品番	HH02046R	品名	床排水ソケット	1 / 3
----	----------	----	---------	-------

衛生陶器補修品互換性情報 No.E0011

件名 排水ソケットの互換性について

対象製品
 CS967B/BT1/BF/BH/BHF/BHFV1、CS969B/BV1/BF/BH、BHF、CS985B/BV1/BF/BH/BHF
 HH02046、HH02046R

新旧の違い

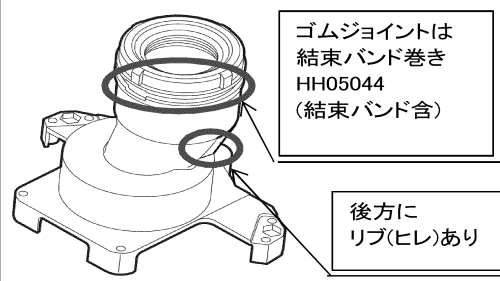
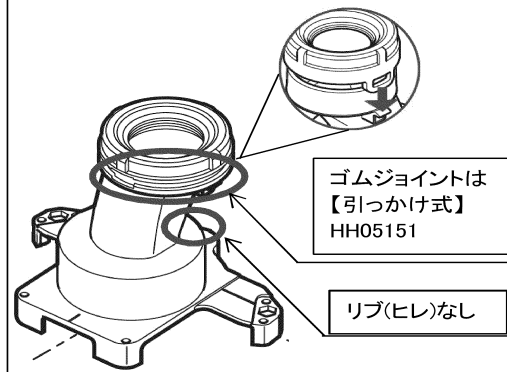
<p>旧タイプ</p> <p>排水ソケット品番：HH02046(廃番) <5.5L/4.8Lネオレスト用></p> <p>2007年8月発売(5.5Lネオレスト) CS967B、CS967BF、CS967BH、CS967BHF CS967BT1、CS967BHFV1</p> <p>2009年8月発売(4.8Lネオレスト) CS969B、CS969BF、CS969BH、CS969BHF</p>  <p>ゴムジョイントは 結束バンド巻き HH05044 (結束バンド含)</p> <p>後方に リップ(ヒレ)あり</p>	<p>新タイプ</p> <p>排水ソケット品番：HH02046R <3.8Lネオレスト用></p> <p>2012年2月発売(3.8Lネオレスト) CS985B、CS985BF、CS985BH、CS985BHF CS985BV1</p>  <p>ゴムジョイントは 【引っかけ式】 HH05151</p> <p>リップ(ヒレ)なし</p>
--	---

- 旧ソケット(HH02046)は5.5L/4.8Lネオレスト用であり、3.8Lのネオレストには使えません。(能力が出ません)
- 新ソケット(HH02046R)は3.8Lネオレスト用ですが、5.5L/4.8Lのネオレストにもご利用頂けます。ただしその際、新ソケットを使っても3.8L洗浄ができる様になるわけではなく、あくまで5.5L/4.8Lネオレストとしてご利用頂く事になります。
- 新ソケットごと利用する場合は、5.5L/4.8Lネオレストでもご利用頂けますが、ゴムジョイントのみ交換したい場合は新旧の互換性がありません。HH02046にはHH05044、HH02046RにはHH05151をご利用ください。
